Mission régionale d'autorité environnementale

**Avis sur le projet de construction et d'exploitation  
d'un parc éolien sur les communes de  
Bagnaux et Clesles (Marne) et Étrelles-sur-Aube (Aube),  
porté par la société Ferme éolienne de Rochebeau**

n°MRAe 2021APGE89

Figure 8 : Localisation du projet par rapport à l'alignement d'arbres

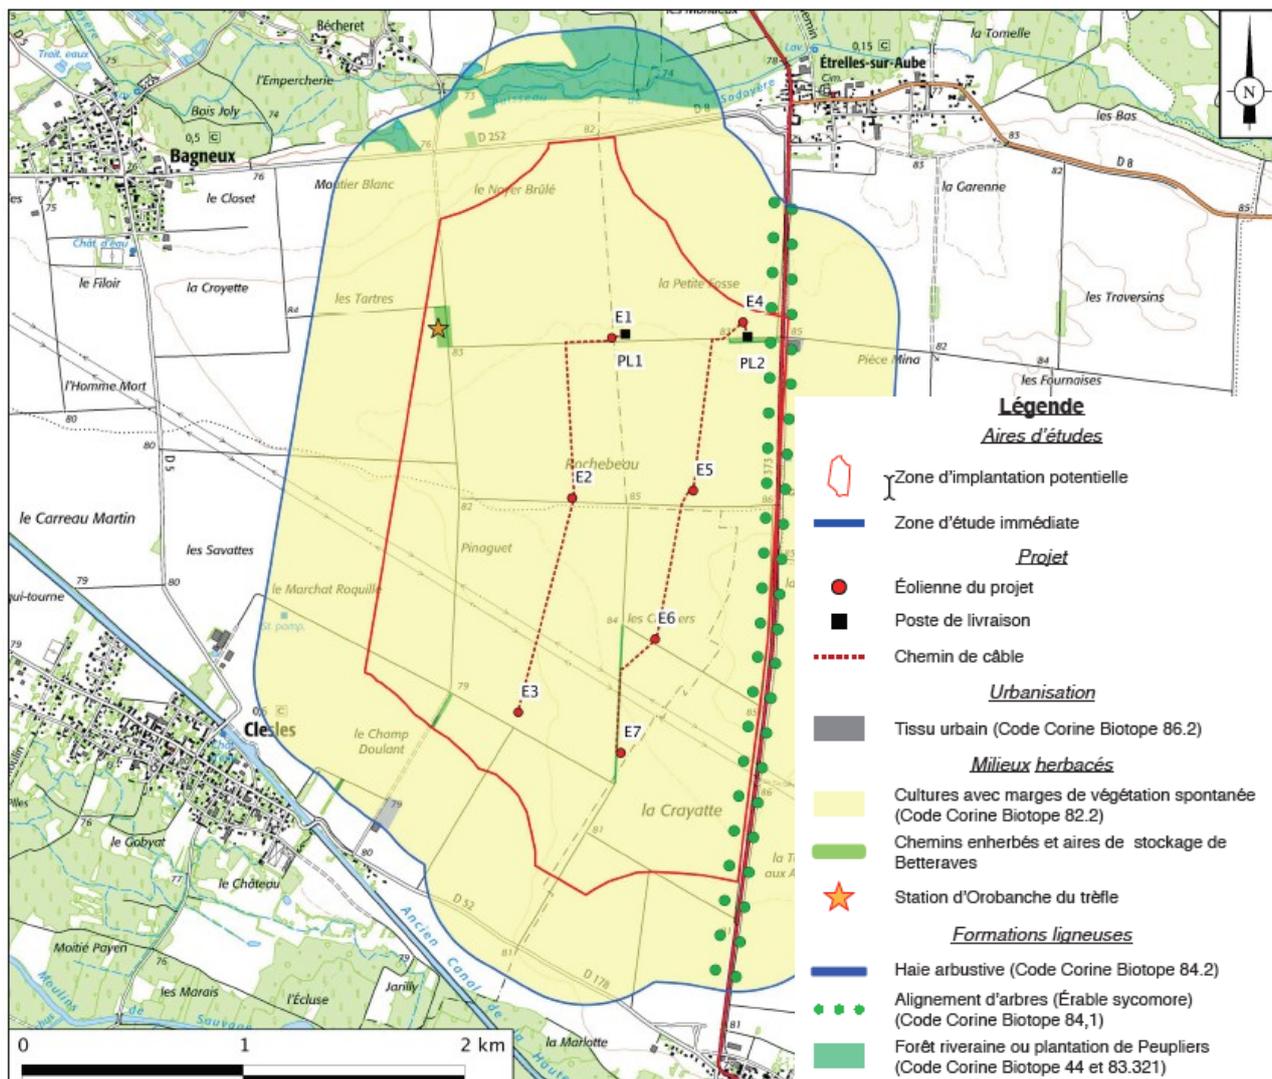
Le dossier indique qu'aucune éolienne du projet n'est située à moins de 200 m des lisières de boisements, à l'exception de la machine E4 qui se trouve à environ 180 m de l'alignement d'arbres, par lequel transitent principalement des espèces communes d'oiseaux. D'après le plan de masse annexé au dossier, l'Ae relève que le mât est à une distance de 180 m, et que le bout des pales est donc à environ 115 m de la bande arborée. Le dossier précise l'intérêt limité de cette formation arborée pour l'avifaune en raison notamment de sa situation (en bord de route) et de son irrégularité (nombreuses trouées) mais l'Ae constate qu'aucun élément n'est apporté sur la présence des chauves-souris sur ce secteur.

L'Ae s'étonne qu'aucune analyse n'ait été réalisée sur la présence possible de chauves-souris au droit de ces arbres, cet alignement constituant pourtant un corridor biologique pouvant être utile aux chiroptères.

Ainsi, l'Ae constate que l'éolienne E4, située à moins de 200 m d'un alignement d'arbres ne respecte pas la doctrine régionale (et nationale) de distance minimale de 200 m aux corridors boisés.

- expliciter et justifier le choix d'implantation de l'éolienne E4 à proximité d'un alignement d'arbres à une distance inférieure aux 200 m préconisé par le Schéma régional éolien Champagne Ardenne (SRE) ;
- en présenter les conséquences sur les secteurs boisés, les habitats et les espèces de chauves-souris éventuellement présentes et proposer des mesures adaptées d'évitement, de réduction et de compensation (ERC), et à défaut la retirer du projet ;
- préciser dans son dossier les mesures qu'il mettra en œuvre s'il était constaté un impact du projet sur les chauves-souris dans le cadre des suivis qui seront réalisés.
